MATERIA: Pertinencia de ingreso al SEIA
Modificación Proyecto Parque Eólico San
Gabriel, comuna de Renaico.

RESOLUCIÓN EXENTA N° **330** /2018

Temuco, 06 SET. 2018

Figura Geomorfología del área de emplazamiento Modificación Parque Eólico San Gabriel, ubicación de cancha de dovelas RCA N° 242/2017 y cancha de dovelas proyectada en la Pertinencia II.

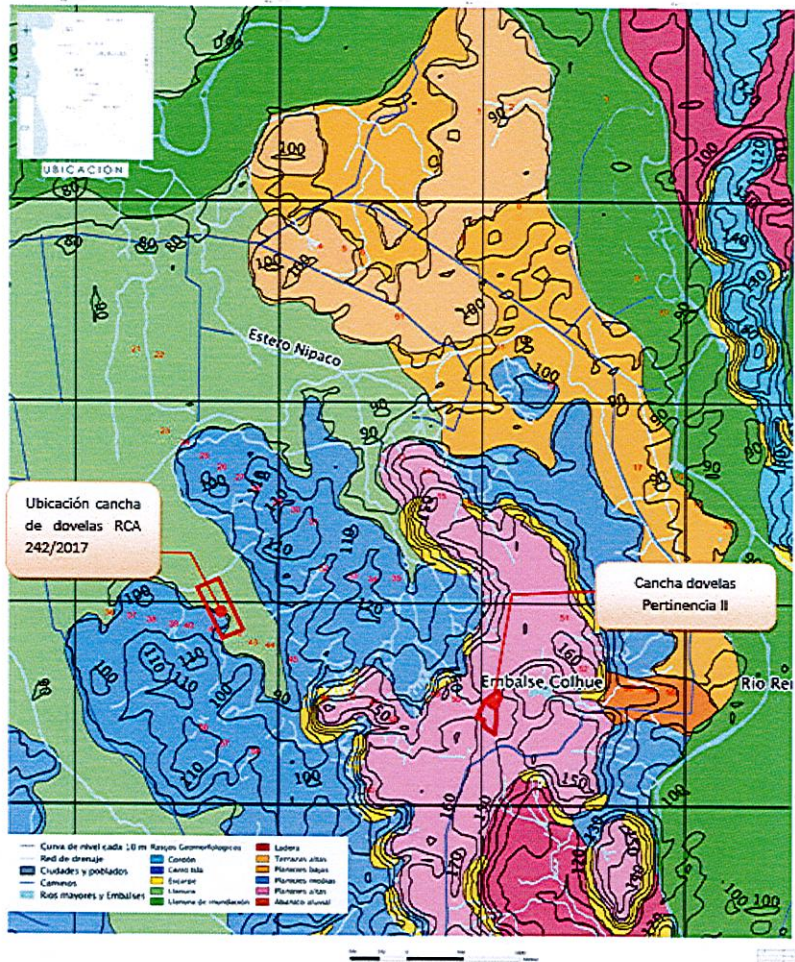
A. Características ambientales zona de cancha de acopio dovelas RCA N°242/2017: La zona donde se proyecta la actual cancha de dovelas corresponde a la unidad geomorfológica "Llanura de inundación", también denominada comúnmente como *Vegas*, la cual se caracteriza por corresponder a un terreno con escasa pendiente (diferencia de cotas muy escasas respecto del río Renaico), suelos blandos (matriz arenosa) y nivel freático superficial. De acuerdo al estudio de Línea de Base de flora y vegetación (Literal 2.2.1. Capítulo II de la DIA) el suelo presenta clase de uso de suelo II, de uso preferentemente ganadero, con rotación entre algunas especies, tales como vacunos, ovinos, entre otras.

B. Características ambientales Cancha de acopio de dovelas proyectada en Consulta de pertinencia: La zona donde se proyecta la actual cancha de dovelas corresponde a la unidad geomorfológica "Planicies altas", la cual se caracteriza por corresponder a un terreno de tipo arcillo con nivel freático mayor a 2 m. De acuerdo el suelo presenta clase de uso de suelo II, de uso preferentemente ganadero, con rotación entre algunas especies, tales como vacunos, ovinos, entre otras.

Figura Zonificación cancha de acopio de dovelas proyectada. Lámina 2. Art. 160 del RSEIA.

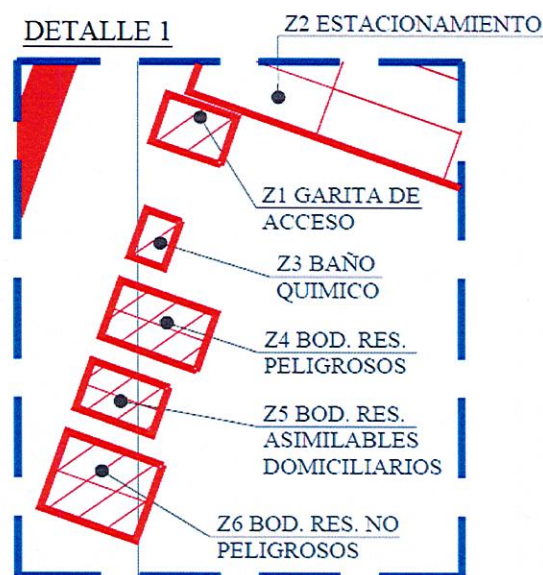
C. Ubicación y zonificación Cancha de acopio de dovelas proyectadas: Dicha obra se desplaza en 2.561 m en dirección Suroeste respecto de la cancha de dovelas aprobada ambientalmente en la RCA; reducirá su superficie a 8,52 ha lo cual equivale a un 39,14% respecto a lo aprobado en la RCA (14 ha). Ésta se ubicará en las coordenadas 720.105 E – 5.823.002 N, (UTM; Datum WGS 84; Huso 18S).

El área de ocupación de la cancha de dovelas ha sido zonificada en función de las distintas actividades a ejecutar durante la etapa de construcción.

Figura: Ubicación cancha de acopio de dovelas, A. Proyecto Original y B. Consulta de pertinencia (Carta 1).

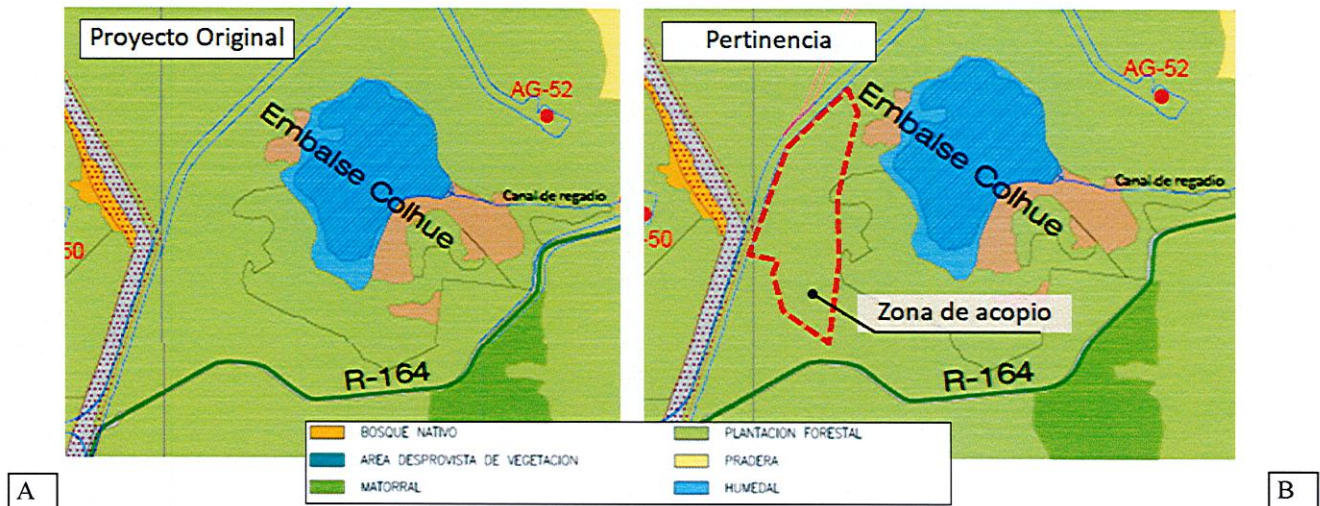
En el Carta 1 de la pertinencia, como la figura posterior se presentan las modificaciones indicadas anteriormente, observándose el emplazamiento de la nueva zona de acopio de dovelas. Cabe señalar que en el área donde se proyectan las modificaciones mencionadas, se identificaron una unidad de uso actual del suelo correspondiente a Plantación forestal. De acuerdo a lo indicado en la siguiente tabla la superficie total de intervención por la nueva ubicación de la cancha de acopio de dovelas será de 8,52 ha.

- La nueva superficie asociada al acopio de dovelas, es una fase de carácter transitorio donde la condición de recuperación del terreno por efectos de compactación deberá realizarse bajo las mismas condiciones aprobadas ambientalmente. Por lo demás, el área a intervenir para esta nueva obra materias es de uso forestal con especies exóticas y no de uso agrícola.

1º.- DECLARAR que respecto de los ajustes asociados al proyecto "Parque Eólico San Gabriel" y analizados bajo los términos de la presente resolución, no son modificaciones de carácter significativas desde el punto de vista ambiental, **por lo que no requieren ingresar al Sistema de Evaluación de Impacto Ambiental**. Lo anterior es sin perjuicio las autorizaciones sectoriales que se requieran, las que deberán ser tramitadas y aprobadas previamente ante los servicios respectivos.
